Título:Relatório de Consulta Pública

RECAPE – Projeto de Execução da Linha MAT 220 kV - CSF Douro Solar
- SE Valdigem

Data: outubro de 2022

Figura 2 – Localização do Projeto – concelhos e freguesias

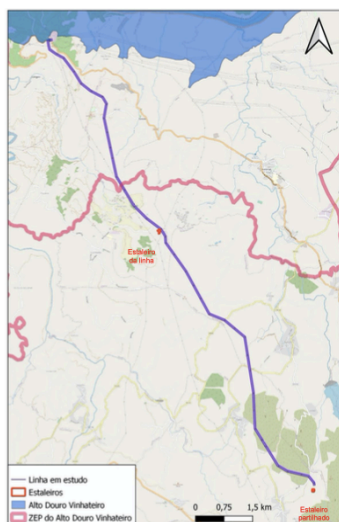
O projeto em avaliação **atravessa a Zona Especial de Proteção (ZEP) da área classificada do Alto Douro Vinhateiro (ADV)**, uma vez que grande parte dos concelhos de Armamar e Lamego estão integrados na ZEP. 15 apoios da linha localizam-se no interior da ZEP e refere-se que os dois estaleiros previstos se localizam exteriormente a esta. **O projeto não atravessa a área inscrita do bem ADV inscrito na Lista do património Mundial sendo que a Subestação de Valdigem é adjacente a esta área.**

No RELATÓRIO BASE, capítulo 5 – ATUALIZAÇÃO DA INFORMAÇÃO DESENVOLVIDA NO ESTUDO DE IMPACTE AMBIENTAL EM FASE DE ESTUDO PRÉVIO, procede-se a uma verificação da compatibilidade com os instrumentos de gestão territorial. É referido que a linha em estudo não abrange a área do Plano de Ordenamento das Albufeiras da Régua e Carrapatelo (POARC) mas nada consta sobre o Plano Intermunicipal do ADV.
